**Messa in Sicurezza e Riqualificazione funzionale con interventi di adeguamento strutturale ed  
efficientamento energetico dell’Asilo Nido Acquarola 14° Circolo Didattico".**

#### **PERIZIA DI VARIANTE NON SOSTANZIALE N. 01**

#### **Relazione di variante**

- Opere di demolizione -

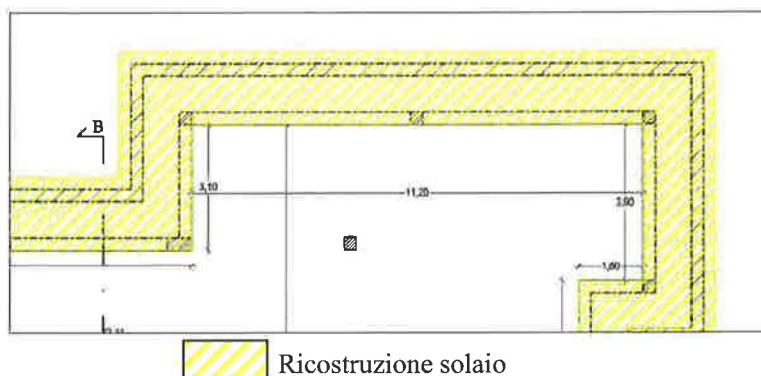
Le opere di demolizione previste nella presente variante di progetto comprendono una serie di interventi mirati alla rimozione di specifici elementi costruttivi esistenti posti in stato di degrado e assolutamente precario ammassamento con parti strutturali.

Nello specifico, si procederà alla demolizione della muratura costituita da blocchi di cemento armato prefabbricato, la quale sarà completamente rimossa al fine di consentire il regolare svolgimento delle successive fasi di esecuzione lavori.

Un ulteriore intervento previsto riguarda la demolizione della intera copertura in calcestruzzo non armato e come detto non agganciato alla muratura in tufo (anche essa non giuntata con malta e fuori asse) che attualmente sovrasta l'intercapedine, la cui rimozione si rende necessaria per la totale assenza di stabilità e sicurezza riscontrata.

Le opere di ricostruzione previste nell'ambito del presente intervento comprendono una serie di lavorazioni finalizzate al ripristino e al miglioramento strutturale degli elementi demoliti in precedenza. In particolare, si procederà alla realizzazione del nuovo solaio di copertura dell'intercapedine, il quale andrà a sostituire integralmente la struttura preesistente precedentemente rimossa.

Il nuovo solaio sarà eseguito mediante l'impiego di calcestruzzo armato, garantendo così un'elevata resistenza meccanica e una maggiore durabilità nel tempo. La nuova copertura si svilupperà lungo l'intero perimetro del corpo di fabbrica, assicurando continuità strutturale e funzionale, per un'estensione complessiva di circa 345 metri quadrati.
